Pokyn Objednatele

PROJEKT : Komplexní simulační centrum Masarykovy univerzity
registrační číslo projektu CZ.02.2.67/0.0/0.0/16_016/0002416

DATUM : 17.10.2018

DATUM : 15.01.2019

D 205 - VENKOVNÍ KANALIZACE
D 205.02 - AREALOVÁ KANALIZACE A RETENCE

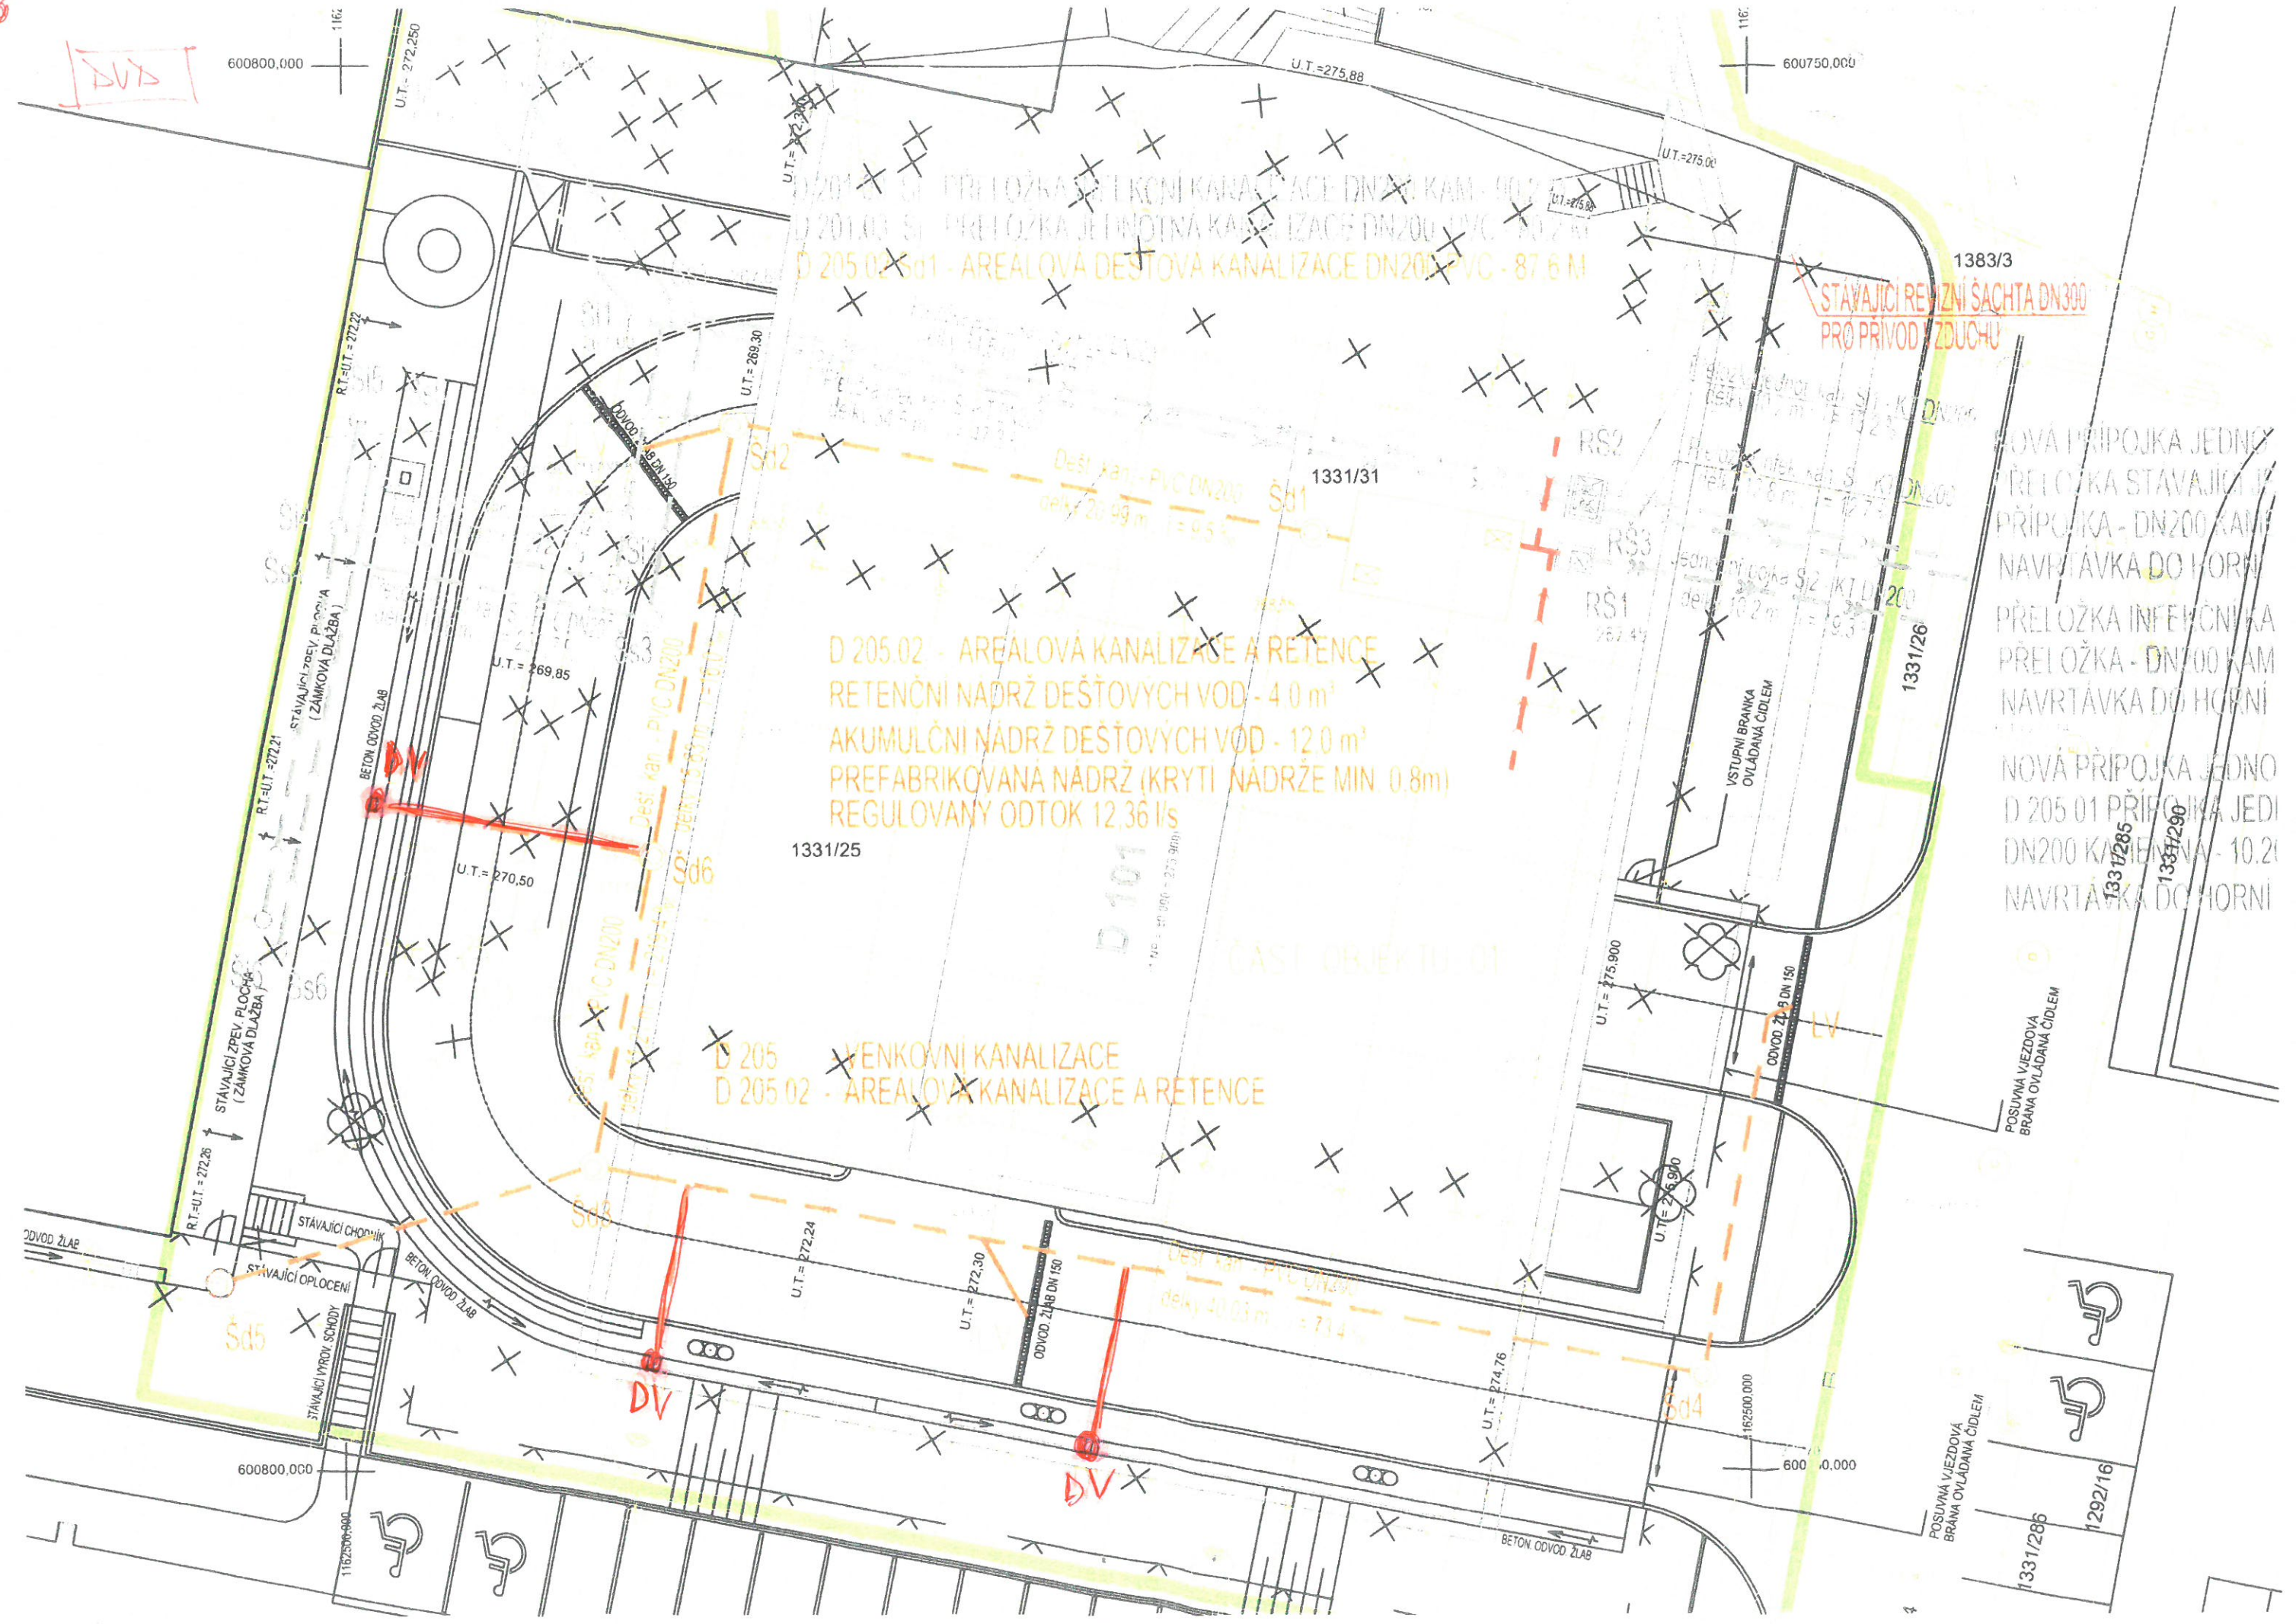
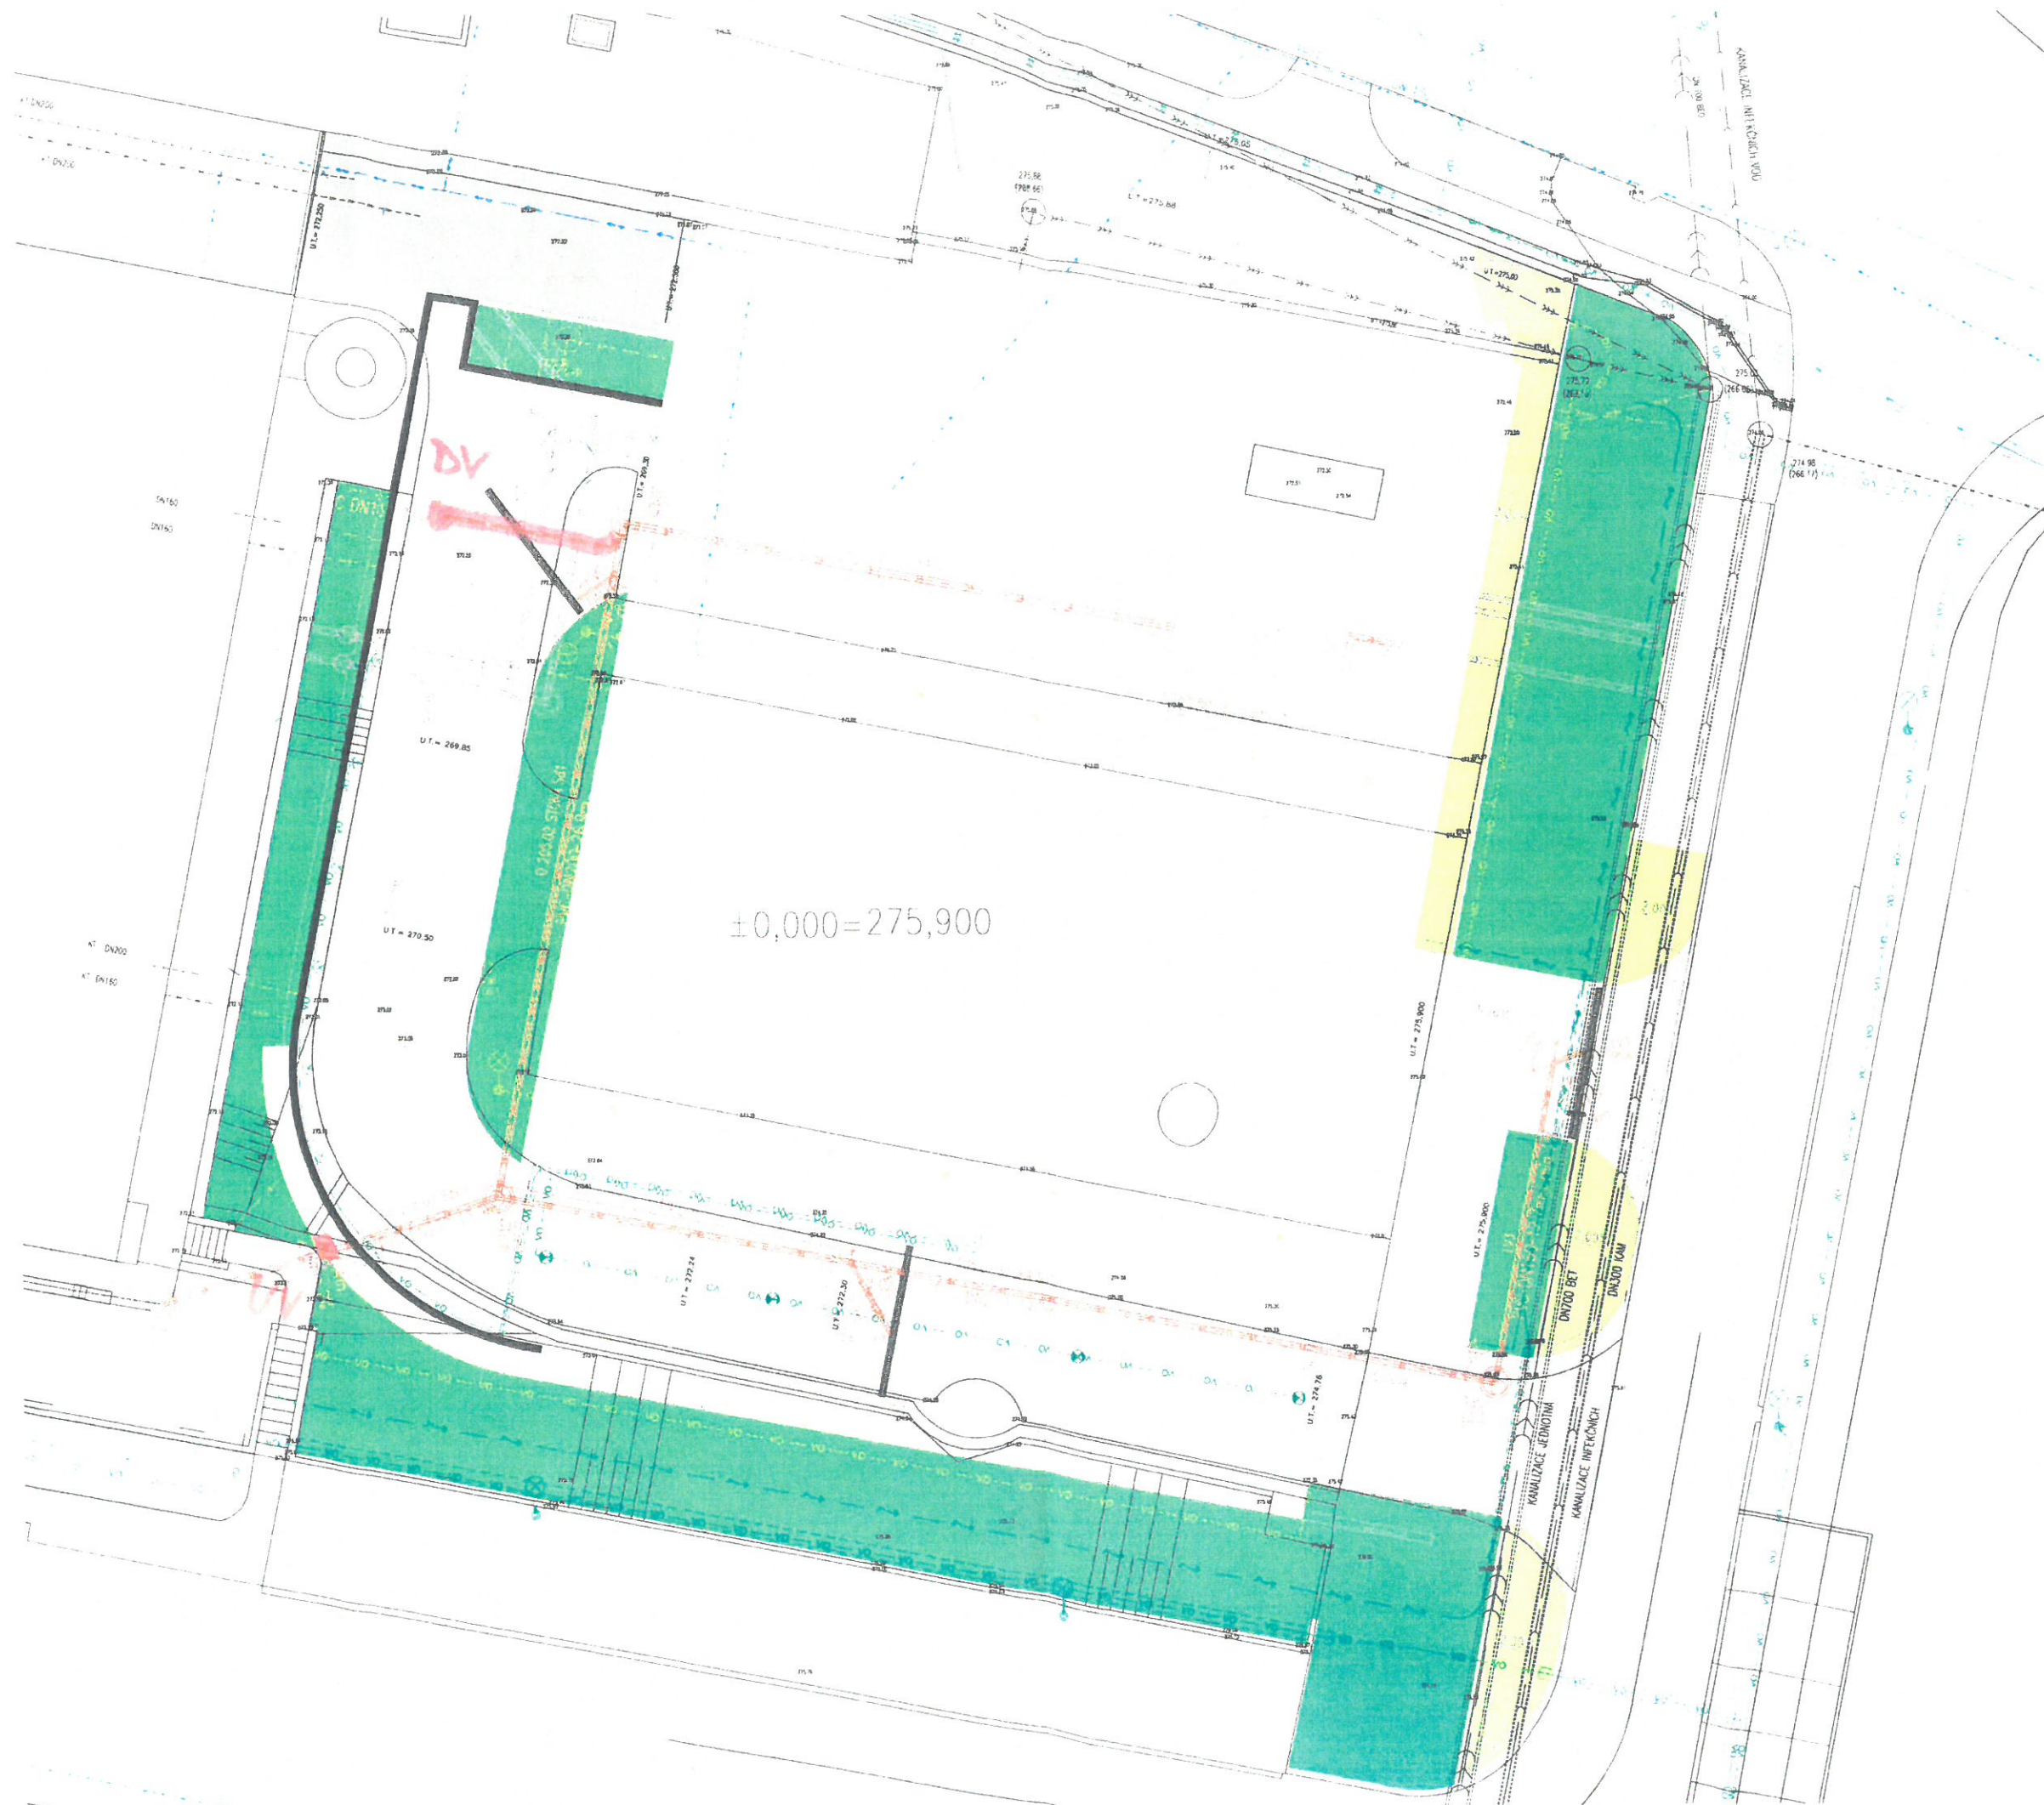
Dokumentace pro výběr zhotovitele díla požadovala provedení zpětných klapek na kanalizacích v rámci jižní strany staveniště a 3 kusů uličních vpustí na severní straně stavby.

Při zpracování RDS zhotovitel přehodnotil řešení areálové kanalizace z DVD v části osazení zpětných klapek a uličních vpustí.

Zpětné klapky byly v DVD navrženy v SO201.3 Přeložka kanalizace na části infekční i jednotné kanalizace. Tyto dvě zpětné klapky nebudou dle RDS osazeny. Dále byly v DVD navrženy zpětné klapky v SO 205.1 Přípojka kanalizace na části S_{j2}, S_{j3}. Dle RDS nebude osazena zpětná klapka na části S_{j3}. Celkově tedy oproti DVD nebudou osazeny tři zpětné klapky.

V SO205.2 Areálová kanalizace byly v DVD navrženy tři drenážní vpusti a čtyři uliční vpusti.

Dle RDS je navržena jedna drenážní vpust v severní části staveniště a jedna drenážní vpust v jižní části, v nejnižší části oddrenážování. Současně jsou oproti DVD navrženy v RDS 3 kusy uličních vpustí.

IO	Název	DVD	RDS	Vyjádření projektanta RDS	Odpočet	Poznámka
201.3	Přeložka kanalizace -infekční -jednotná	TZ, Standardy (zpětná klapka DN200)	TZ (zpětná klapka DN200)	Infekční - ZK je nepotřebná, resp. nemá žádnou funkci, neboť není napojena na jednotnou kanalizaci – nehrozí vzdutí dešťových vod Jednotná – ZK by zde neměla funkci ochrany vnitřního systému budovy SIMU, neboť na ní nejsou napojeny žádné kanalizační svody SIMU. Z mého pohledu by mohla v případě uzavření potrubí způsobit zahlcení krátkého úseku ve 2.PP objektu SIMU jednotnými vodami natékajícími od morfologického centra.	2 - odpočet

205.1	Přípojka kanalizace -přípojka Sj2 -přípojka Sj3	TZ (zpětná klapka DN200), Standardy (na obou přípojkách Sj2, Sj3 v 1.PP a 2.PP bude dvojitá zpětná klapka DN200)	TZ (zpětná klapka DN200), Situace (dvojitá zpětná klapka), Schéma šachty (ZK200)	Sj3 - ZK zde nelze osadit, neboť je zde umístěna standardní kruhová spojná šachta kde je napojena splašková přípojka před retenční nádrž. Napojované potrubí ve stávajícím úseku má vysoký spád nivelety a nejedná se o hlavní kanalizační řad, takže vzdutí dešťových vod se zde ano nepředpokládá. Sj2 – zpětná klapka bude dle RDS	1 - odpočet

205.2	Areálová kanalizace	Standardy (zpětná klapka DN200)	TZ (zpětná klapka DN200)		0	205.1 a 205.2 je jedna větev. zpětná klapka bude jen v 205.1
